Informe Consolidado de Solicitud de Aclaraciones, Rectificaciones y/o Ampliaciones Complementario a la Declaración de Impacto Ambiental del Proyecto "Ampliación Central Desierto de Atacama"

Nombre del Titular : Copiapó Solar SpA
Nombre del Representante Legal : Luis Enrique Arqueros Wood
Dirección : Av. El Bosque Norte 0211, Piso 8 #801, Las Condes

El presente Informe Consolidado de Solicitud de Aclaraciones, Rectificaciones o Ampliaciones a la Declaración de Impacto Ambiental del proyecto "Ampliación Central Desierto de Atacama", contiene las observaciones generadas en virtud de la revisión de la Adenda.

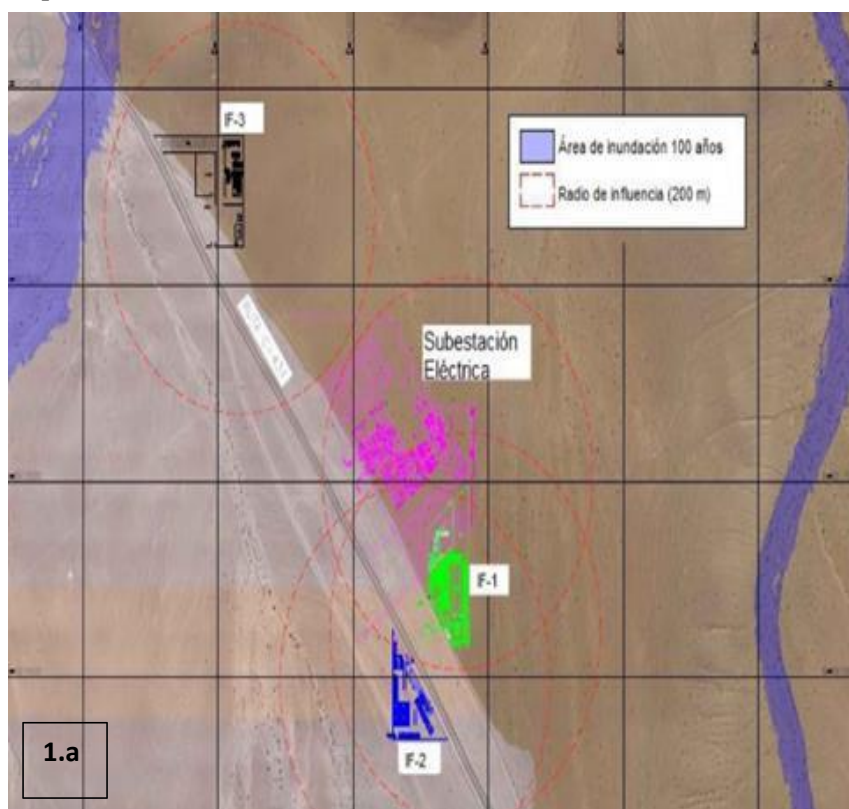
1.3.1. En relación a la ubicación de las obras temporales que forman parte de las instalaciones de faenas, denominadas Bodega de Residuos Peligrosos y Bodega de Sustancias Peligrosas, el Proponente indica en el Apartado 1.17 de la Adenda que, dichas instalaciones se emplazarían a más de 200 m del área de inundación, para un periodo de retorno de 100 años, lo cual justifica mediante la Figura 3 de la Adenda (Figura 1.a del presente documento). Al respecto, se hace presente que de un análisis, se determinó que la distancia mínima horizontal desde la Instalación de Faenas 3 (IF3) al cauce natural más próximo, correspondiente a la confluencia entre las Quebradas Sin Nombre N°3 y N°5, es de 45,55 m, tal y como se puede observar en la Figura 1 b. siguiente. En atención a lo anteriormente indicado, se reitera al Proponente la solicitud de reubicar las obras de almacenamiento de sustancias peligrosas, fuera de un radio de 200 m del área de inundación de las redes de drenaje cercanas, considerando para esto una superficie de inundación del cauce equivalente a un período de retorno de al menos 100 años.

Figura 2. Zona en la cual la obra DDA- 1 interceptará las aguas provenientes de la Quebrada 5B, antes de su vertido en la Quebrada 5. Fuente: Extracto modificado de la Figura a-3 del Anexo 9 de la Adenda, PAS 155.

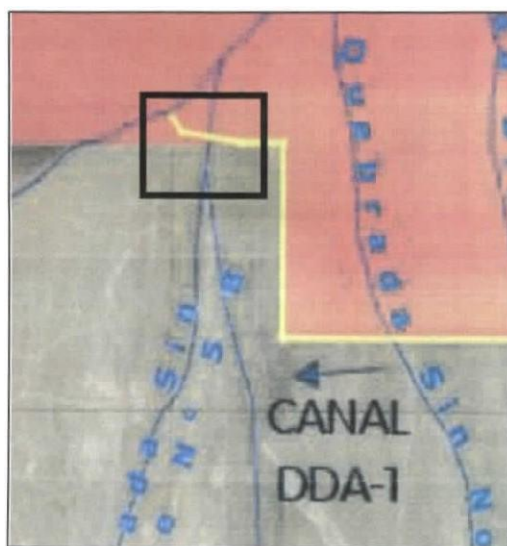
3.4.1. En el Apartado a .1 del Anexo 9 de la Adenda, PAS 155, el Proponente indica que, *"El canal DDA-1 tiene por objetivo captar las aguas provenientes de las Quebradas 3,4 y 5B y conducirlas hacia la Quebrada 5, evitando el ingreso del flujo al Parque."* Agregando posteriormente que, *"El canal fue diseñado para un periodo de retomo de 100 años, con un caudal máximo de 5,8 m³/s, correspondiente a la suma de los caudales de las Quebradas Sin Nombre N°3 y N°4, por lo que es considerado una obra hidráulica mayor."* Finalmente, en el mismo Apartado, el Proponente explica que, *"Respecto al caudal asociado a la Quebrada 5B, este no se incluye en el caudal de diseño de la obra ya que este flujo llega al sector de encauzamiento hacia el final del canal DDA-1 donde se desarrolla un perfilamiento del terreno con una protección con gaviones y se encauza el flujo hacia la quebrada 5."* Al respecto, y en virtud del caudal aportante de la Quebrada 5B para un periodo de retorno de 100 años, estimado en 14,4 m³/s, se solicita al Proponente adecuar el diseño de la obra

de canalización DDA-1 desde el punto de captación de las aguas de la Quebrada 5B hasta su desembocadura en la Quebrada 5, para que pueda portear los 20,3 m³/s que deberá conducir en el tramo, considerando que el caudal total es casi 4 veces superior a la capacidad de la obra o, en su defecto, demostrar técnicamente que las medidas propuestas, correspondientes al perfilamiento del terreno y habilitación de gaviones tendrán la capacidad hidráulica para contener el caudal determinado para un periodo de retorno de 100 años, y verificado para un período de retorno de 200 años.
